**Relatório de Fiscalização** 080/2022

**RELATÓRIO DE FISCALIZAÇÃO TÉCNICA DOS SISTEMAS DE ÁGUA DO MUNICÍPIO DE
PEDREIRA**PRESTADOR: **SERVIÇO AUTÔNOMO DE ÁGUA E ESGOTO DE PEDREIRA - SAAE****VERIFICAÇÃO DE NÃO CONFORMIDADES**Americana, **abril de 2022.****1. IDENTIFICAÇÃO DO MUNICÍPIO E PRESTADOR****1.1 MUNICÍPIO**

Em 29/03/2022 foram realizadas inspeções de campo nos subsistemas de água para verificação de Não Conformidades, conforme Resolução ARES-PCJ nº 48 de 28/02/2014.

Foto 1 - Detalhe do poço sem torneira para coleta de água

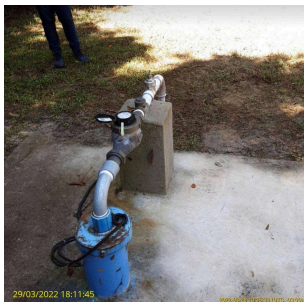
[CSB-2.8] Ausência de tomada de água para coleta de água bruta

SIM
